OR-D-III.272.159.2023.AS

WYJAŚNIENIA I ZMIANA TREŚCI SPECYFIKACJI WARUNKÓW ZAMÓWIENIA

Dotyczy: postępowania prowadzonego w trybie przetargu nieograniczonego na wykonanie zadania inwestycyjnego pn.: „Budowa siedziby Archiwum Województwa Mazowieckiego”

pom. 0.31

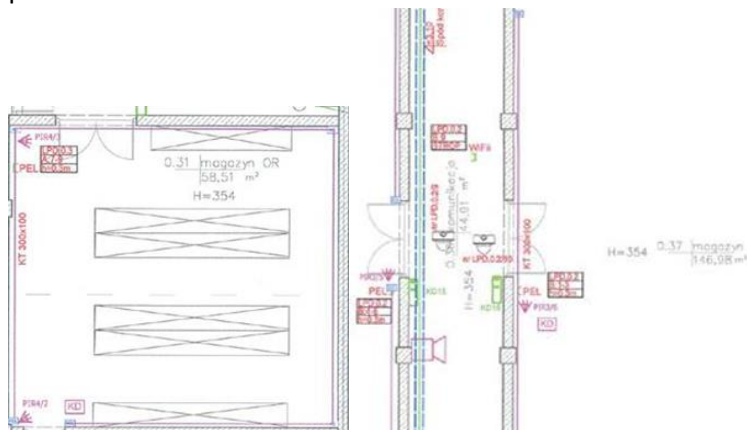
Przewód detekcji wycieku M8 w wielu miejscach został zaprojektowany w przejściu drzwiowym, prosimy o doprecyzowanie sposobu montażu kabla sensorycznego w tych miejscach. Przykładowe miejsca:

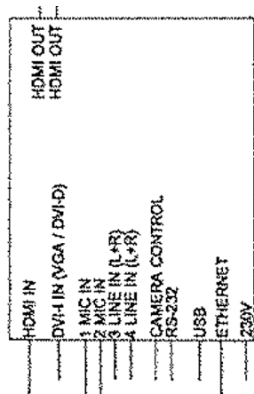
Prosimy o informację, jaką funkcję pełni, nieopisane urządzenie, występujące na schemacie systemu AV Sali audytorijnej nr rysunku T.10 (projektu instalacji teletechnicznych)

Zamawiający informuje, że nieopisane urządzenie, występujące na schemacie systemu AV Sali audytorijnej nr rysunku T.10 (projektu instalacji teletechnicznych) to przełącznik systemu AV dla podłączenia mikrofonów oraz kamer rejestrujących.

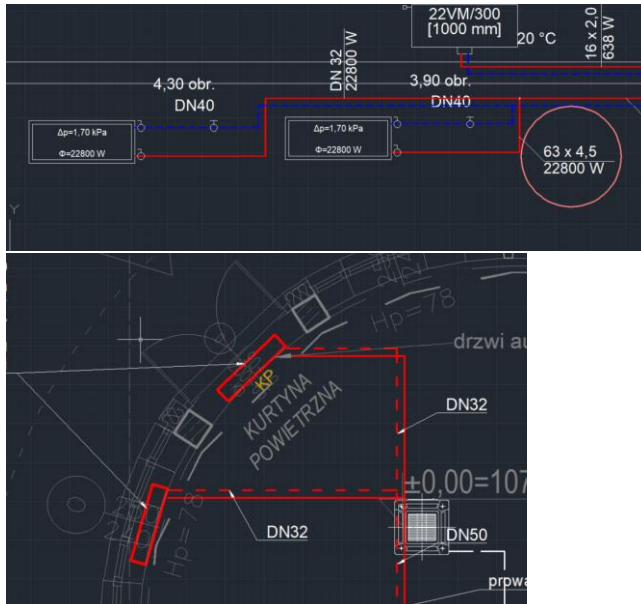
Prosimy o doprecyzowanie jakie rury powinny być zastosowane na podejściach do kurtyn powietrza. Zgodnie z rzutem instalacji c.o. są to rury stalowe DN 32, a zgodnie z rozwinięciem - rury 63x4,5.

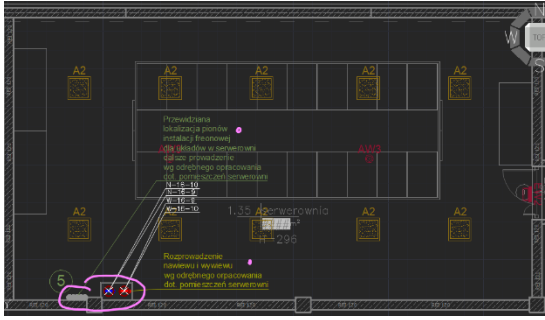
Prosimy o przesłanie odrębnego opracowania w zakresie rozprowadzenia wentylacji w pomieszczeniu serwerowni. W projekcie doprowadzono jedynie kanał wentylacyjny nawiewny i wywiewny do pomieszczenia serwerowni.

Rozprowadzenie wentylacji w pomieszczeniu serwerowni realizowane będzie wg odrębnego opracowania i jest poza zakresem przedmiotowego postępowania.

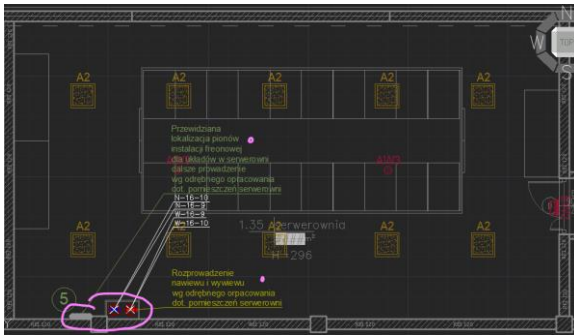
Prosimy o przesłanie odrębnego opracowania w zakresie klimatyzacji precyzyjnej opartego na szafach klimatyzacyjnych. Brak w przekazanych materiałach

Klimatyzacja precyzyjna w pomieszczeniu serwerowni realizowane będzie wg odrębnego opracowania i jest poza zakresem przedmiotowego postępowania.

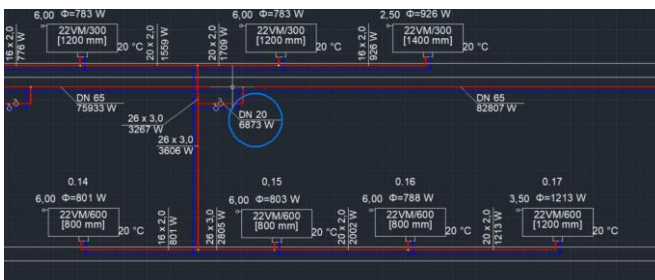
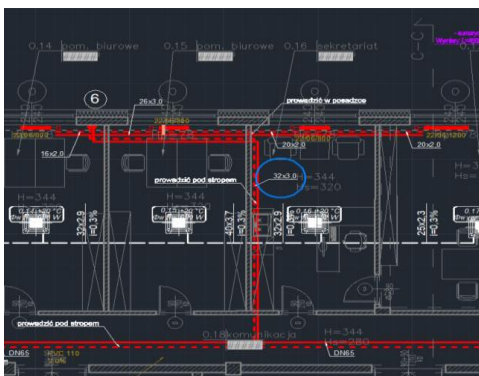
Prosimy o podanie średnicy poniższej rury instalacji c.o.. W dokumentacji występuje rozbieżność, na rozwinięciu podano rurę DN 20, a na rzucie 32x3,0.

Zamawiający wyjaśnia, że średnicę rury instalacji c.o. z powyższego rysunku należy przyjąć według rzutu tj. 32x3.0.

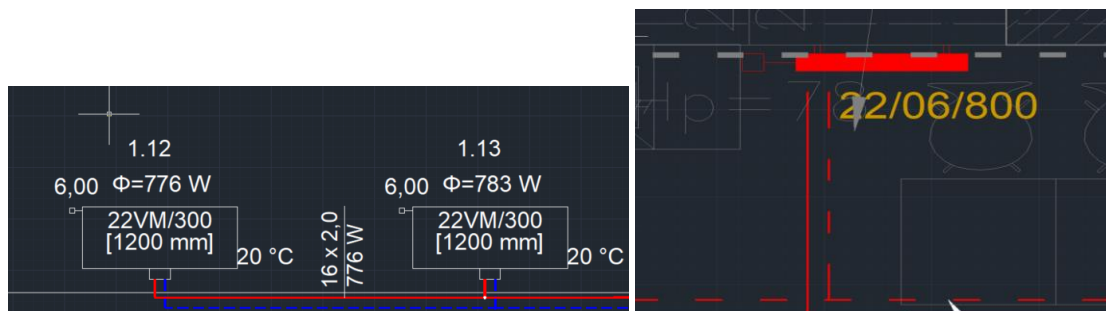
Prosimy o informację jakie podłączenie należy zastosować dla grzejników płytowych? Dolne boczne zgodnie z rzutem, czy dolne osiowe zgodnie z rozwinięciem?

2.5.1 JEDNOSTKA ZASILANIA UPS

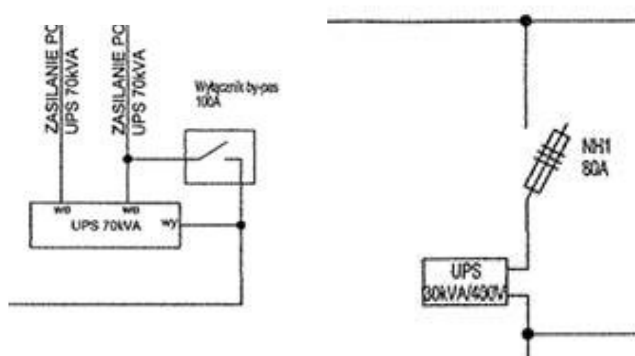
W projekcie wykonawczym instalacji elektrycznych jest zapis:

Zamawiający wyjaśnia, że należy wycenić UPS 70kVA dla zasilania dedykowanego gniazdz i 30kVA dla zasilania windy. Specyfikacja zgodnie z p 2.3.1 opisu technicznego branży Instalacje elektryczne wewnętrzne.

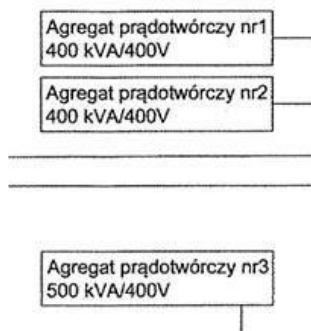
Na schemacie blokowym zasilania (Nr rys. E09) są 3 agregaty o mocach 400 kVA, 400 kVA, 500 kVA:

zaś w tabeli nr 2 doboru kabli (plik „DOBÓR WLZ v1.pdf”) podano agregaty o mocach: 450 kVA, 450 kVA, 500 kVA:

Zamawiający informuje, że do wyceny należy przyjąć moce 450 kVA oraz 500kVA.

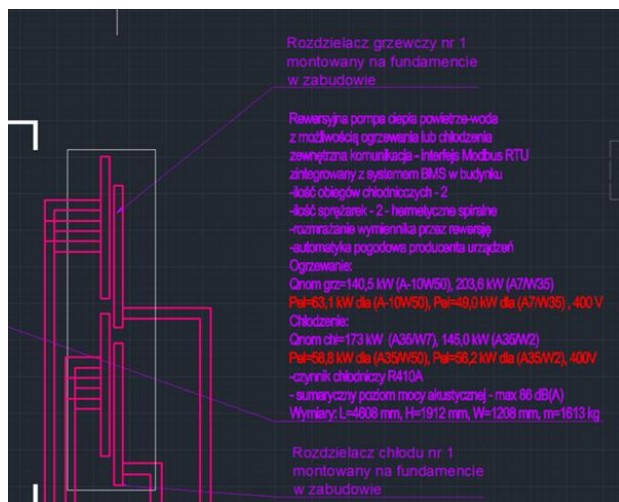
Prosimy o uzupełnienie dokumentacji o rysunek warsztatowy montażu rozdzielacza grzewczego i rozdzielacza chłodu, zlokalizowanych poza budynkiem przy pompach ciepła. Brak szczegółów montażu tych elementów w udostępnionej dokumentacji przetargowej.

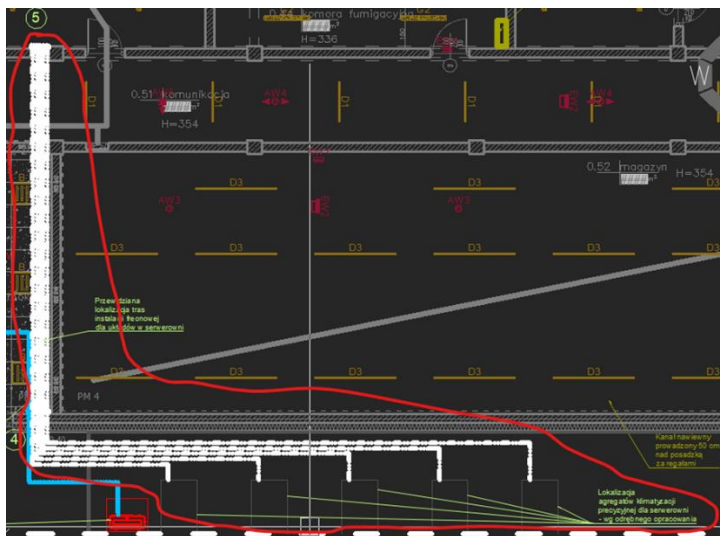
Na rzucie PO rys. SW-1 Instalacja went-klim - rzut parteru wrysowana została trasa instalacji freonowej dla układów chłodzenia serwerowni. Prosimy o przekazanie szczegółów odrębnego opracowania dla tego zakresu prac, podanie wytycznych dla instalacji freonowej, podanie średnic instalacji freonowej, wskazanie parametrów technicznych szaf klimatyzacji precyzyjnej w pom. Serwerowni. Brak ww. danych w udostępnionej dokumentacji przetargowej. Brak ww. danych uniemożliwia przygotowanie rzetelnej wyceny.
